福島第一原子力発電所 特定原子力施設に係る実施計画変更比較表（第Ⅱ章 2.16.1 多核種除去設備）

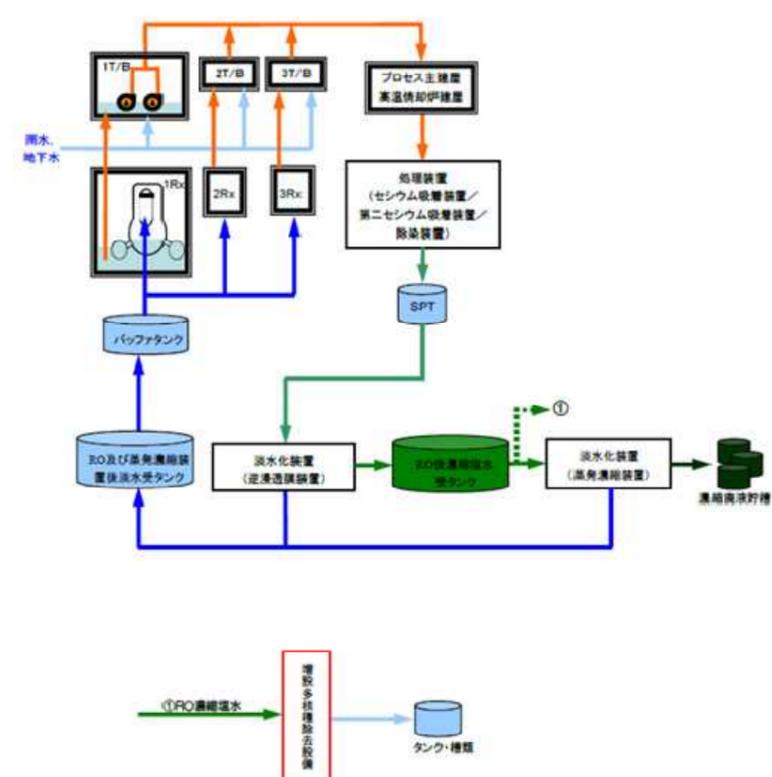
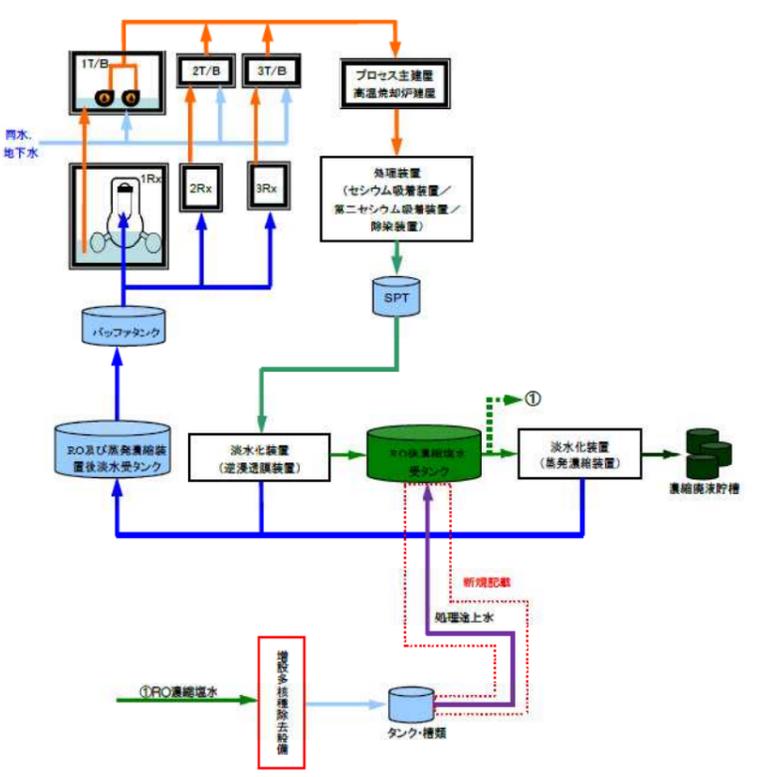
変更前	変更後	変更理由
<p>2.16.1.3 添付資料</p> <p>(中略)</p> <p>添付資料-1 1 : 多核種除去設備の確認試験結果について</p> <p style="text-align: center;">添付資料-1</p>  <p style="text-align: center;">(a) 配置概要</p> <p>図-1 汚染水処理設備並びに多核種除去設備等の全体概要図</p>	<p>2.16.1.3 添付資料</p> <p>(中略)</p> <p>添付資料-1 1 : 多核種除去設備の確認試験結果について 添付資料-1 2 : 処理途上水の二次処理について</p> <p style="text-align: center;">添付資料-1</p>  <p style="text-align: center;">(a) 配置概要</p> <p>図-1 汚染水処理設備並びに多核種除去設備等の全体概要図</p>	<p>処理途上水の二次処理方法に関する添付資料の追加</p> <p>処理途上水移送配管の設置に伴う全体概要図の変更</p>

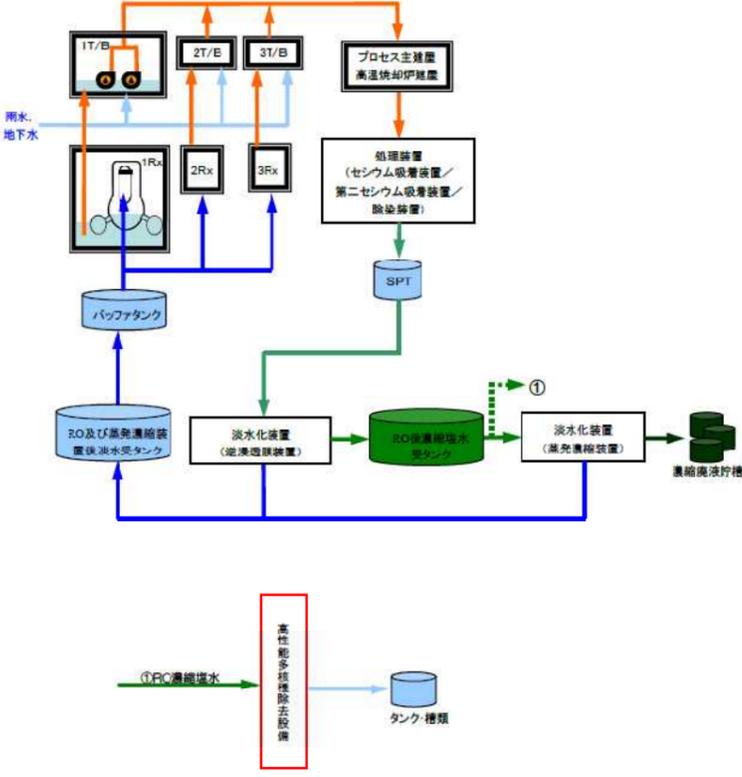
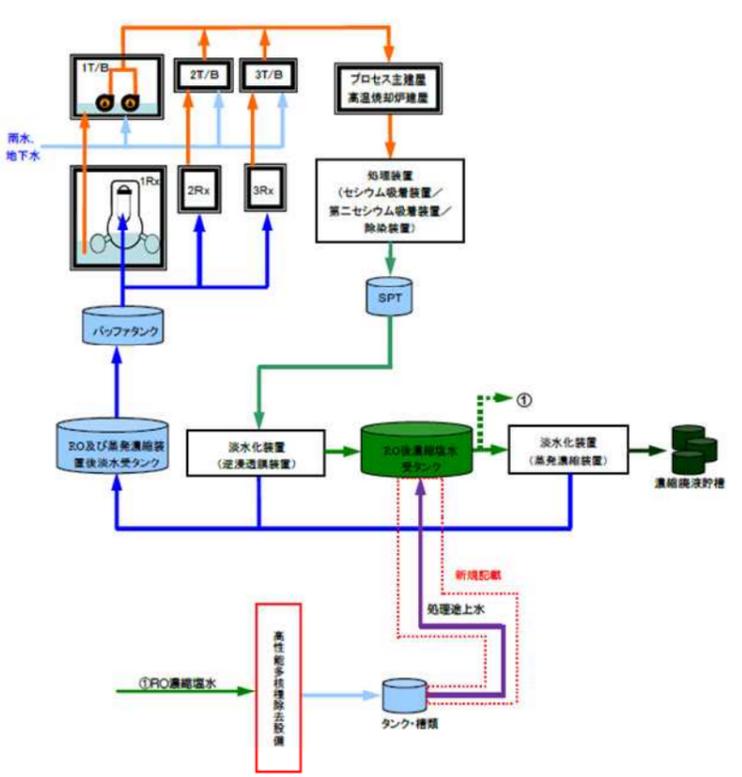
変更前	変更後	変更理由
 <p>図-2 多核種除去設備の配置概要図</p>	 <p>図-2 多核種除去設備の配置概要図</p>	<p>処理途上水移送配管の設置に伴う配置概要図の変更</p>
<p>(中略)</p>	<p>(中略)</p>	<p>添付資料-2</p>
<p>放射性液体廃棄物処理設備等に関する構造強度及び耐震性等の評価結果</p>	<p>放射性液体廃棄物処理設備等に関する構造強度及び耐震性等の評価結果</p>	<p>添付資料-2</p>
 <p>図-1 配管概略図 (2/18)</p>	 <p>図-1 配管概略図 (2/18)</p>	<p>処理途上水移送配管の設置に伴う配管概略図の変更</p>
<p>(中略)</p>	<p>(中略)</p>	<p>添付資料-2</p>

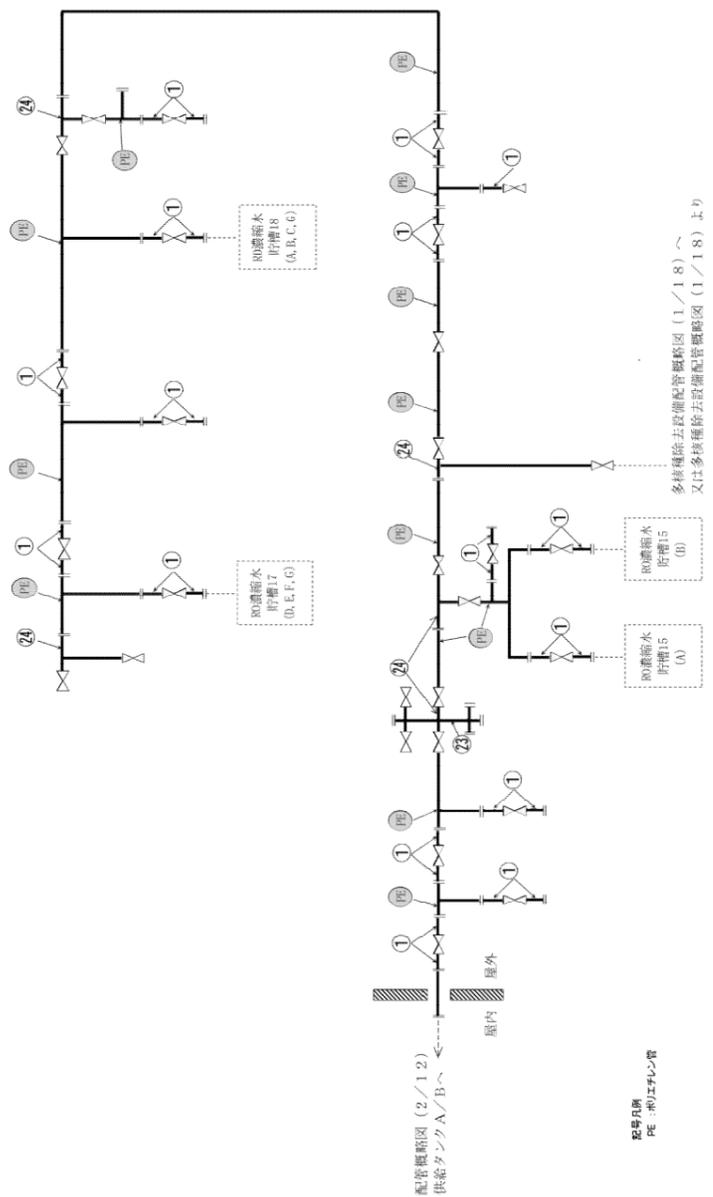
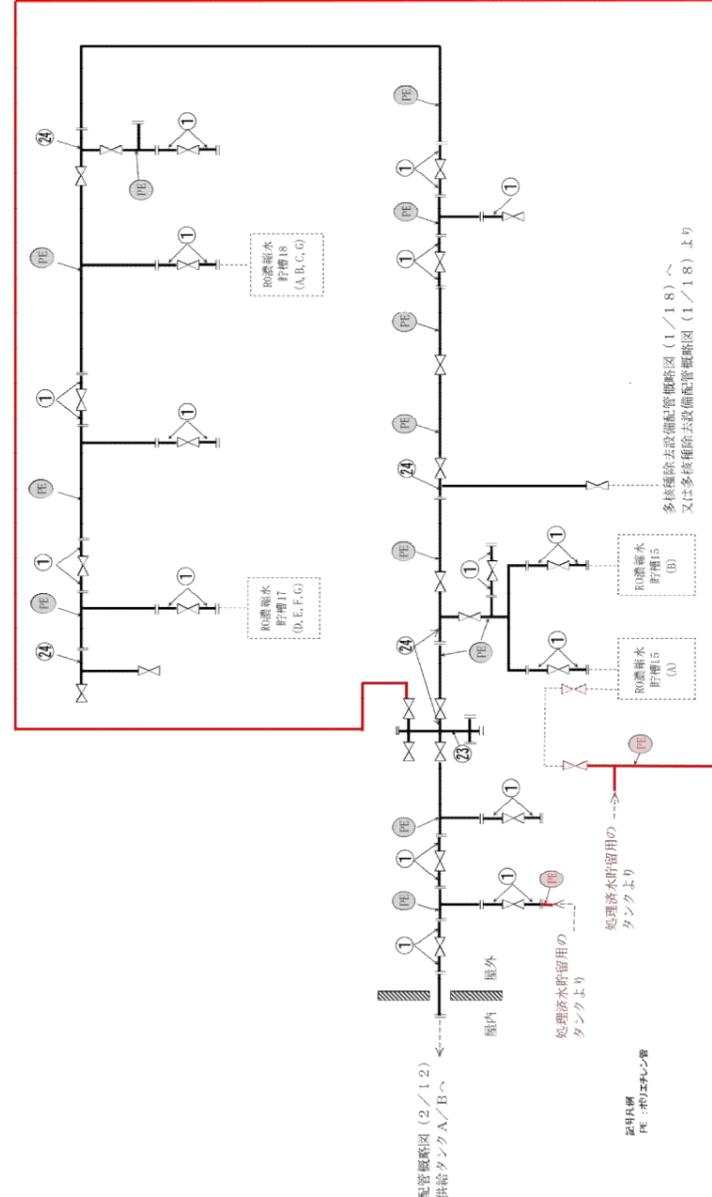
変更前	変更後	変更理由
(現行記載無し)	<p style="text-align: right;"><u>添付資料-1.2</u></p> <p style="text-align: center;"><u>処理途上水の二次処理について</u></p> <p><u>多核種除去設備，増設多核種除去設備または高性能多核種除去設備で処理され，処理済水貯留用タンク・槽類に貯留されている水のうち，処理途上水については，トリチウムを除く放射性核種の告示濃度比総和が1未満となるように，多核種除去設備，増設多核種除去設備または高性能多核種除去設備で二次処理を行う。</u></p> <p><u>二次処理にあたっては，図-1に示す通り，処理済水貯留用タンク・槽類からRO濃縮水貯槽へ仮設ポンプ及び移送配管を用いて移送し，その後，多核種除去設備，増設多核種除去設備または高性能多核種除去設備へ移送する。仮設ポンプは移送元の処理済水貯留用タンク・槽類に応じて，その都度移設することとする。</u></p> <p><u>また，移送作業時は，監視員を配置し，異常を確認した際は，仮設ポンプの運転を停止する。なお，機器の接続部には，受けパン及び漏えい検知器を設置し，監視員による巡視点検を行うことで，漏えい拡大防止及び早期検知を図る。</u></p>  <p style="text-align: center;"><u>図-1 処理途上水の移送イメージ図</u></p>	<p>処理途上水の二次処理方法について追加</p>
(以上)	(以上)

図-10 配管概略図 (6/6)

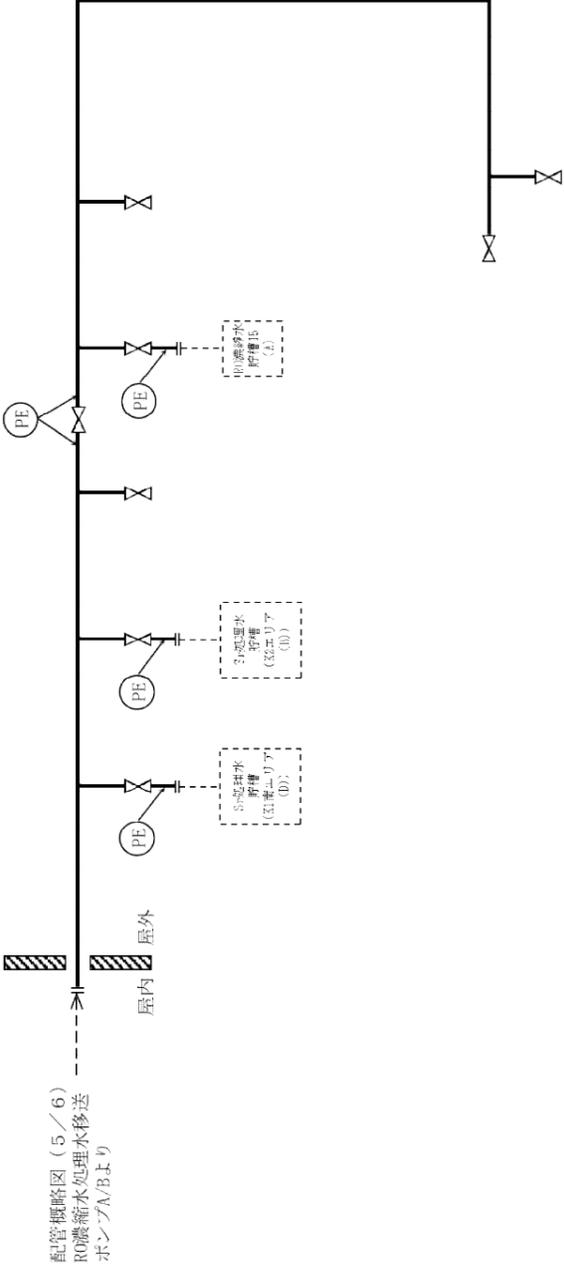
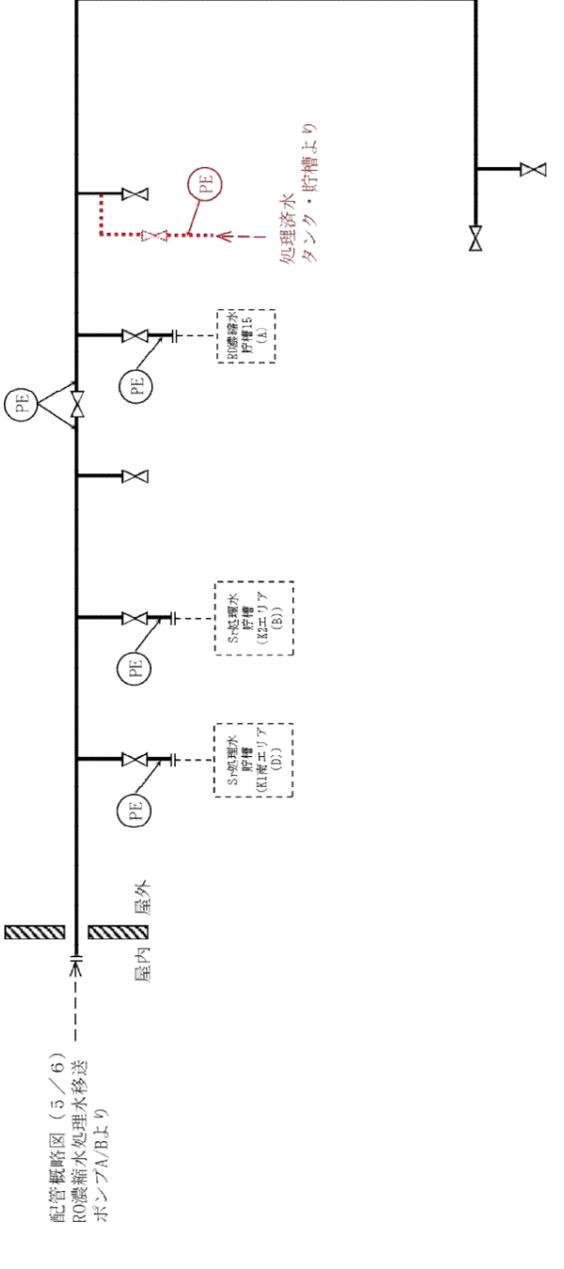
変更前	変更後	変更理由
<p>2.35 サブドレン他水処理施設</p> <p>(中略)</p> <p>添付資料-5</p> <p>サブドレン他浄化設備の強度に関する説明書</p> <p>(中略)</p>  <p>配管概略図 (5/6) RO濃縮水処理水移送 ポンプA/Bより</p> <p>記号凡例 PE: ポリエチレン管</p> <p>(以下, 省略)</p>	<p>2.35 サブドレン他水処理施設</p> <p>(中略)</p> <p>添付資料-5</p> <p>サブドレン他浄化設備の強度に関する説明書</p> <p>(中略)</p>  <p>配管概略図 (5/6) RO濃縮水処理水移送 ポンプA/Bより</p> <p>記号凡例 PE: ポリエチレン管</p> <p>(以下, 省略)</p>	<p>処理途上水移送配管の設置に伴う配管概略図の変更</p> <p>図-10 配管概略図 (6/6)</p>
